# 指数追加のご案内

2024. 10 株式会社自研センター

\*No.J-953 スズキ スペーシア (MK54S、MK94S 系) 2024 年 5 月について、下記の通り追加いたします。

# 訂正のお願い

## P.59 MEMO ページ

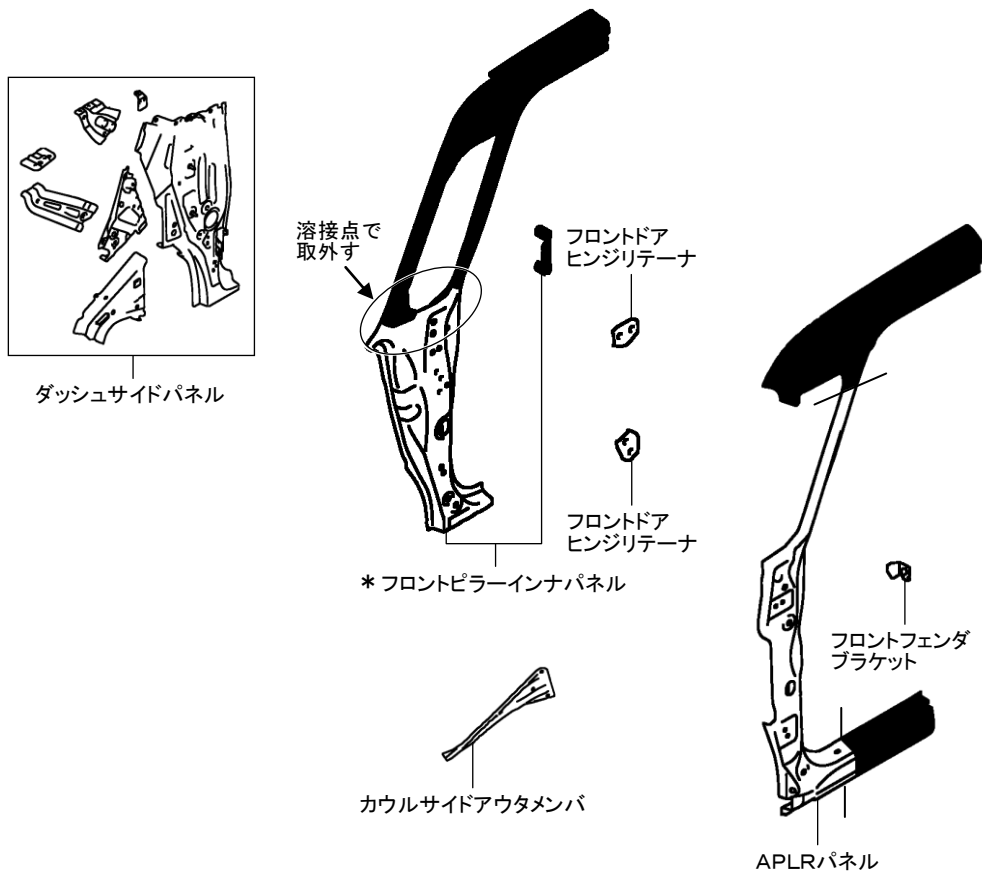
指数の追加設定がありましたので、該当ページを差替え願います。

B190	
(1) 片側フロントピラー、片側カウルサイドアウトメンバ取替	
左側 8. 30	取外し状態
	<ul style="list-style-type: none"><li>・フロントバンパ</li><li>・ヘッドランプユニット</li><li>・フロントフードパネル</li><li>・フロントフードヒンジ</li><li>・カウリングトップセンタガーニッシュ</li></ul>
右側 8. 80	<ul style="list-style-type: none"><li>・スプラッシュガード Assy</li><li>・フロントドアパネル Assy</li><li>・ウインドシールドガラス</li><li>・フロントピラーガラス</li><li>・ステアリングコラム Assy</li><li>・インストルメントメインパネル</li></ul>
	(含) 作業および部品
	<ul style="list-style-type: none"><li>・ダッシュサイドパネル取替</li><li>・フロントドアヒンジリテーナ取替</li><li>・フロントドアヒンジリテーナ取替</li><li>・フロントピラーインナパネル取替</li><li>・フロントフェンダブラケット取替</li><li>・付属品</li></ul>
・フロントピラー 上部および下部 (サイドシルパネル部) でのカット作業	
・フロントピラーインナパネル取替は、補給部品の上部を取外し下部のみを取替える作業

**P.60、61 MEMO ページ**

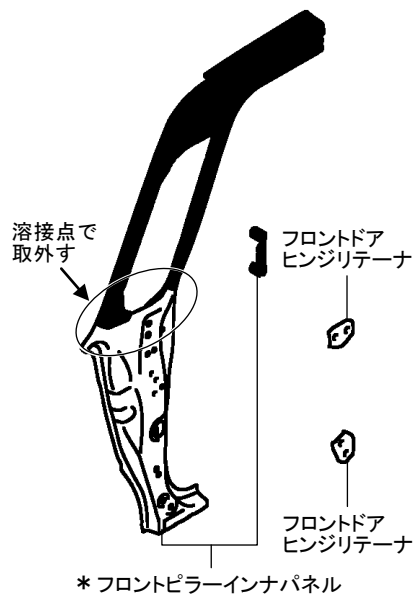
指数の追加設定がありましたので、該当ページを差替え願います。

<b>B191</b>	
<b>(1)片側フロントピラー取替</b>	
<p><b>2WD</b> 左側 <b>6. 70</b></p> <p><b>2WD</b> 右側 <b>7. 20</b></p>	<p><b>取外し状態</b></p> <ul style="list-style-type: none"> <li>・フロントバンパ</li> <li>・フロントバンパメンバ</li> <li>・両側ヘッドランプユニット</li> <li>・フロントフードパネル</li> <li>・フロントフードヒンジ</li> <li>・カウリングトップセンタガーニッシュ</li> <li>・ウインドシールドワイパAssy</li> <li>・両側フロントフェンダパネル</li> <li>・両側スブラッシュガードAssy</li> <li>・フードロックメンバ</li> <li>・ランプサポートブレース</li> <li>・フェンダエプロンパネル</li> </ul> <ul style="list-style-type: none"> <li>・フロントロアクロスメンバ</li> <li>・カウルサイドアウトメンバ</li> <li>・フロントドアパネルAssy</li> <li>・ウインドシールドガラス</li> <li>・フロントピラーガラス</li> <li>・コンデンサAssy</li> <li>・ラジエータAssy</li> <li>・エンジン・トランスミッション&amp;フロントサスペンションAssy</li> <li>・ステアリングコラムAssy</li> <li>・インストルメントメインパネル</li> <li>・マフラ</li> </ul> <p><b>(含)作業および部品</b></p> <ul style="list-style-type: none"> <li>・ダッシュサイドパネル取替</li> <li>・フロントドアヒンジリテーナ取替</li> <li>・フロントドアヒンジリテーナ取替</li> <li>・フロントピラーインナパネル取替</li> <li>・フロントフェンダブラケット取替</li> <li>・付属品</li> </ul>

## P.66 MEMO ページ

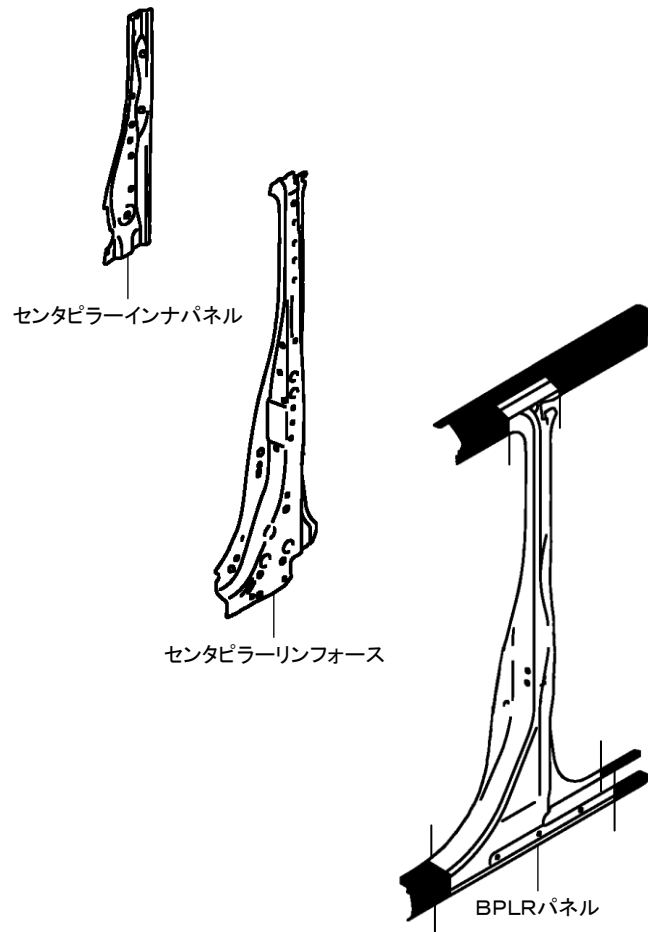
指数の追加設定がありましたので、該当ページを差替え願います。

B230		
<b>(1)片側センタピラー取替</b>		
7.00	取外し状態	
	・スブラッシュガードAssy	・リヤプロウユニット
	・ルーフライニング	・フロントシート
	(含)作業および部品	
	・センタピラーインナパネル取替	・付属品
	・センタピラーリンフォース取替	
・センタピラー 上部および下部(サイドシルパネル部)でのカット作業

**P.68 MEMO ページ**

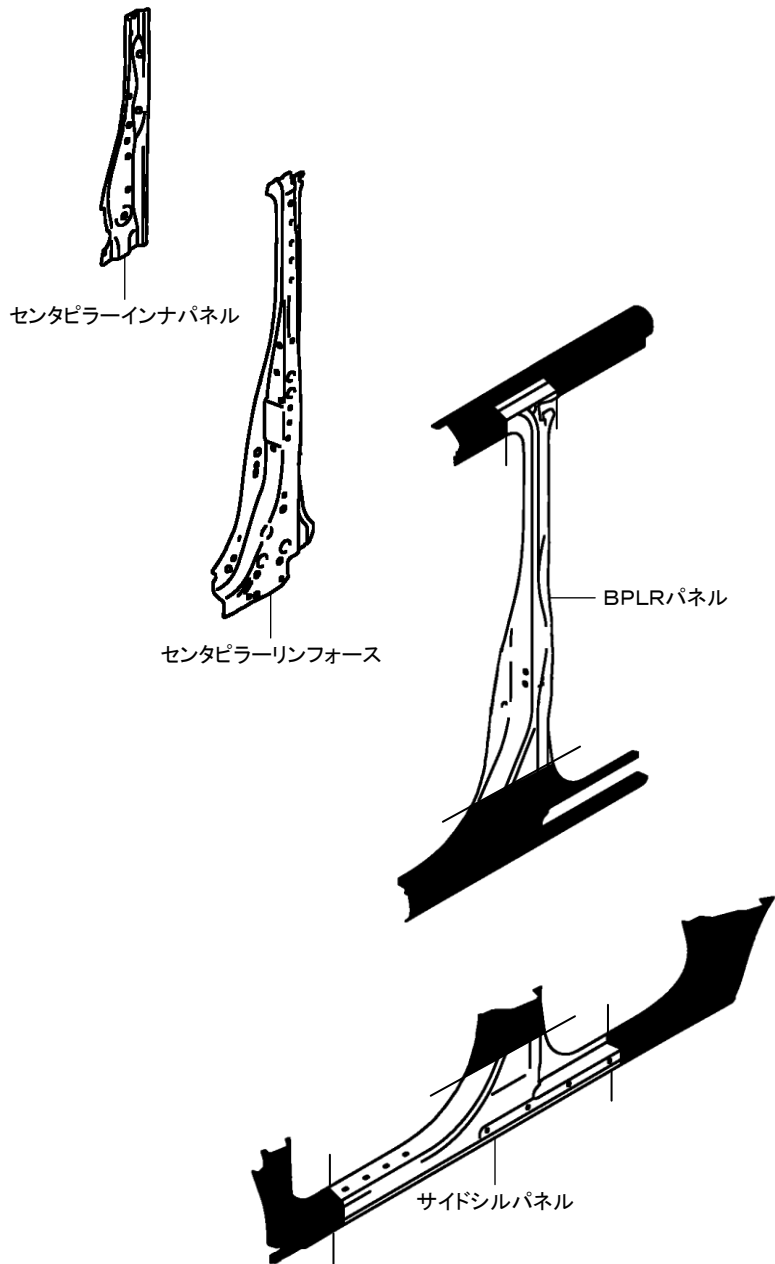
指数の追加設定がありましたので、該当ページを差替え願います。

<b>B250</b>	
<b>(1) 片側センタピラー、片側サイドシルパネル取替</b>	
<b>左側</b>	<b>取外し状態</b>
<b>8. 80</b>	・スブラッシュガードAssy ・ルーフライニング ・リヤプロウユニット ・フロントシート
<b>右側</b>	<b>(含) 作業および部品</b>
<b>8. 90</b>	・センタピラーインナパネル取替 ・センタピラーリンフォース取替 ・ダッシュサイドトリム脱着 ・付属品
・センタピラー 上部、下部およびサイドシルパネル前後端部でのカット作業
